## Notification URGENTE de sécurité produit

### IntelliSpace Cardiovascular 6.x, 7.x et 8.x

Le contenu des rapports risque d'être inexact en cas d'utilisation de codes de résultat pour ajouter des informations

Avril 2025

Capture d'écran 1 : définition des codes de résultat avec un modificateur à choix multiples :

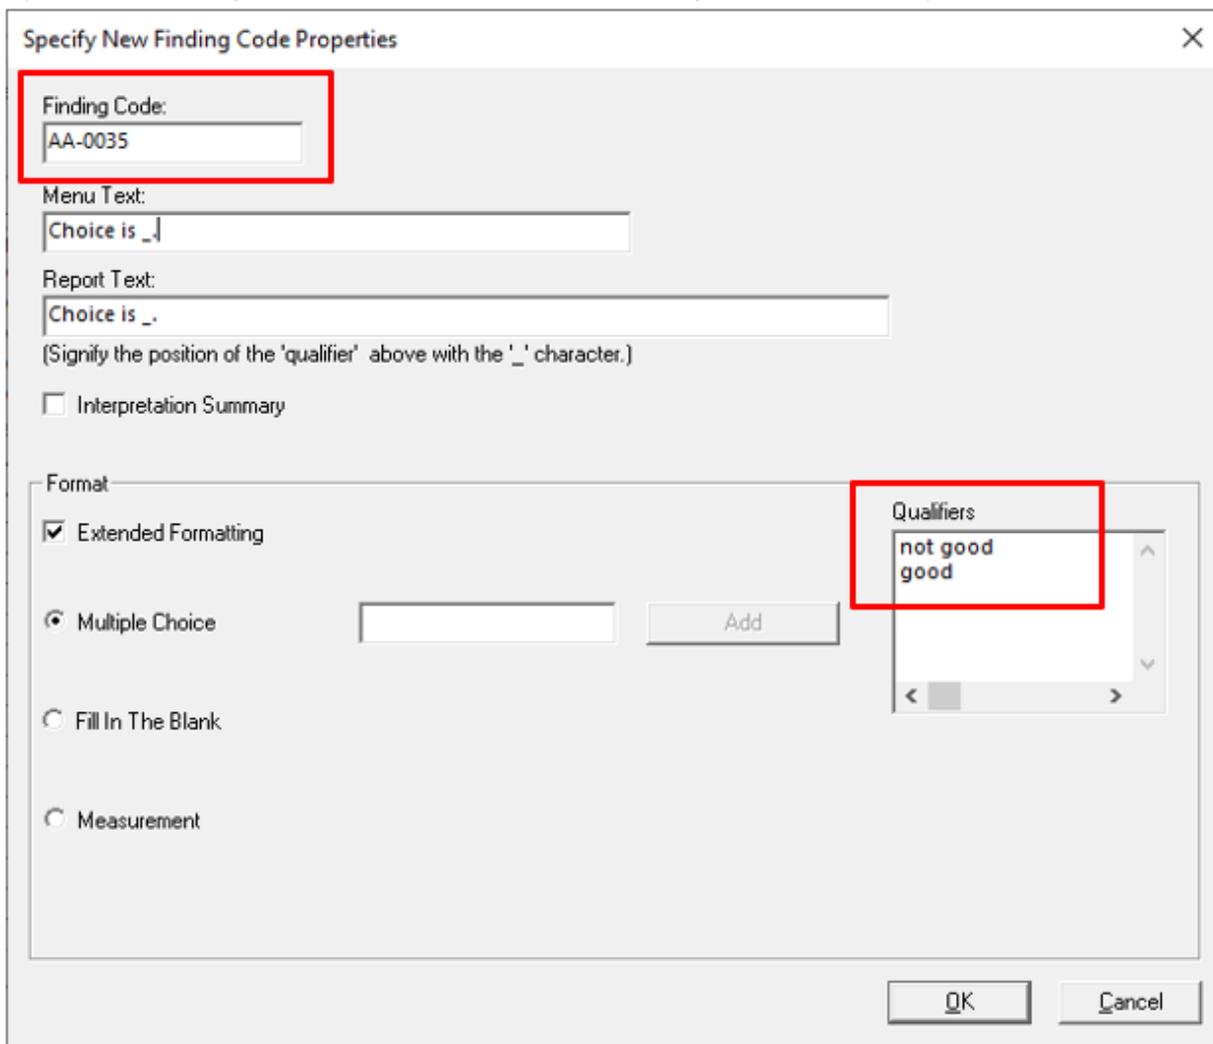
Créez un code de résultat (Le choix est \_) et des combinaisons Choix/Qualificateurs (correct/incorrect) avec un modificateur à choix multiples, comme illustré dans la Capture d'écran 1.

Capture d'écran 2

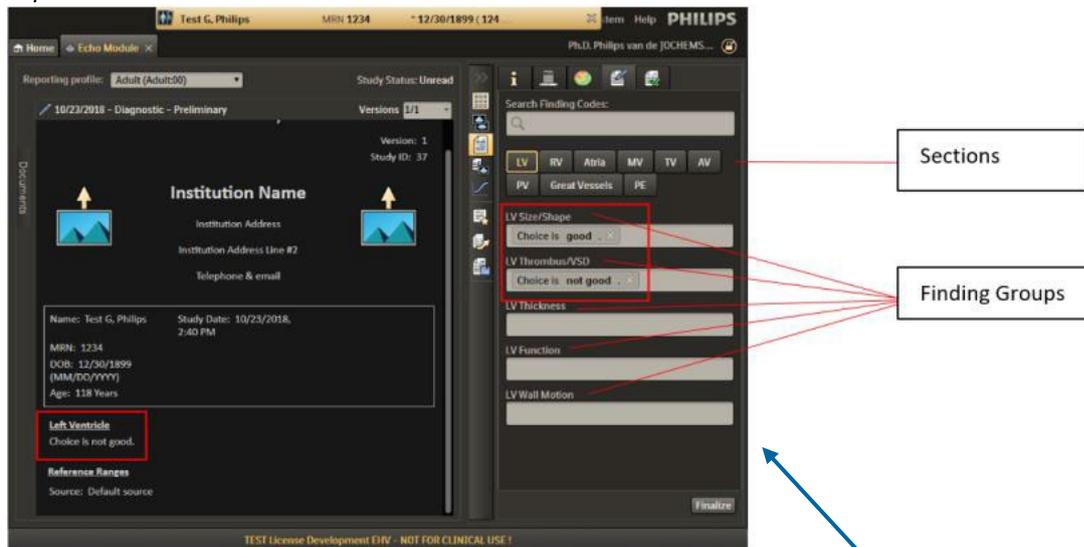
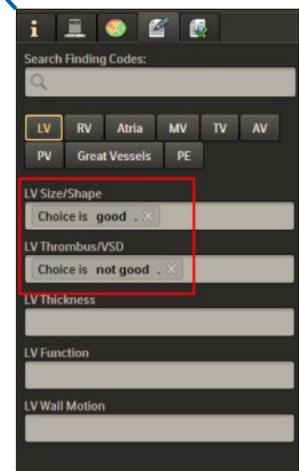
Capture d'écran 2 : dans le module échographique, ajoutez le même code de résultat (Le choix est\_) à l'étude (dans la feuille d'interprétation de la zone de travail), avec différents qualificatifs (correct/incorrect), c'est-à-dire ajoutez d'abord "Le choix est correct" dans "Taille/forme du VG", puis ajoutez "Le choix est incorrect" dans "Thrombus du VG/VSD". Notez que dans le rapport (sur le côté gauche), seul le dernier qualificatif de code de résultat saisi, à savoir "Le choix est incorrect" est ajouté au lieu d'afficher les deux qualificatifs de code de résultat ("Le choix est correct" et "Le choix est incorrect") des groupes de résultats. Le problème est que le dernier qualificatif de code de résultat saisi écrase celui saisi précédemment dans le rapport. Cela est observé dans toutes les sections (VG, VD, etc.).

- Vérifiez que le texte ajouté dans les conclusions du rapport correspond aux données de la *feuille d'interprétation de la zone de travail* (reportez-vous à la Capture d'écran 2 de l'Annexe A).
